中央新幹線（東京都・名古屋市間）環境影響評価準備書に対する
意見の概要及び当該意見についての事業者の見解の送付について

中央新幹線（東京都・名古屋市間）環境影響評価準備書に対する
意見の概要及び当該意見についての事業者の見解

【愛知県】

東海旅客鉄道株式会社

等時間日影図（変電施設）

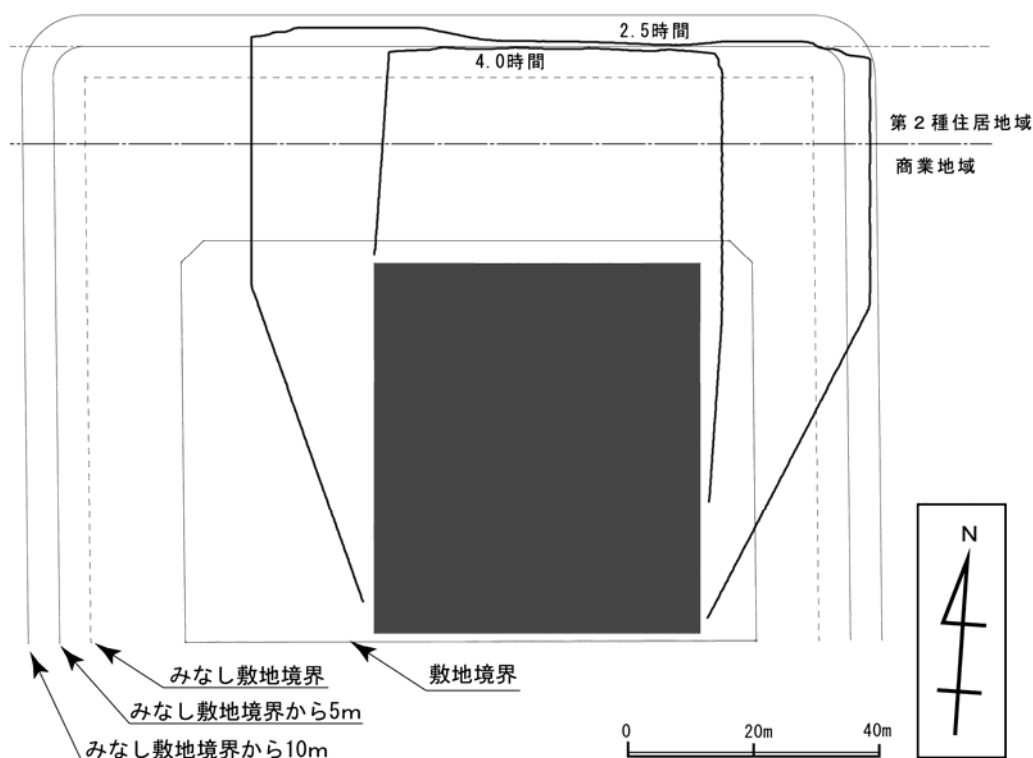
- 日照障害の予測式：予測地点で「計画施設の高さ」として、西尾町の保守基地は 15m、換気施設等は 30m、勝川町の換気施設等は 25m、中区丸の内の変電施設は 35m、坂下町、熊野町、中区三の丸、中村区名駅付近は 10m 未満（具体的な高さは隠されている）と記載してあるが、それぞれの高さの設定根拠、なぜこの高さでないといけないのか、同じ換気施設で西尾町は 30m、勝川町は 25m、他は 10m 未満の違いは何かを記載すべきである。
- 日照障害の予測式について、予測地点で「計画施設の高さ」として、西尾町の換気施設等は 30m、勝川町の換気施設等は 25m、中区丸の内の変電施設は 35m であるが、坂下町、熊野町、中区三の丸、中村区名駅付近は 10m 未満と記載してある。西尾町と勝川町の換気施設も、日照対策上、10m 未満にすべきである。西尾町と勝川町の換気施設だけが低い理由はあるのか。
- 日照障害の予測結果について、予測値が「4 時間未満」「2.5 時間未満」などとあるが、基準値を満たしていることを示しているだけにすぎず、予測結果とは言えない。正確な日影時間を「3 時間 40 分」とか「2 時間 10 分」などと正確に記載すべきである。また、予測式から直接導かれる「時刻別日影図」を示すとともに、それから計算される「等時間日影図」を示すべきである。
- 日照障害の環境保全措置の検討で「鉄道施設の配置等の工夫により、日照障害を回避、低減できる」とあるが、配置の工夫がどのようにされたかが不明である。各地点毎に施設配置を含む平面図を示し、敷地の北側でないなどが判断できるようにすべきである。
- 日照障害の環境保全措置の検討では「建造物の高さをできる限り低く抑える」ことを原則とし、やむを得ない場合の金銭補償はできるだけ避けるべきである。また、その補償基準は古い昭和 51 年の基準にとらわれず、地上 5m ではなく、地表面で、減少した日照時間全てを対象とすべきである。

予測結果については、太陽の高度・方位及び構造物の高さ・形状等を用いて日影線を求め、日影図を作成し、記載しています。例えば、変電施設における等時間日影線は、下図のとおりです。
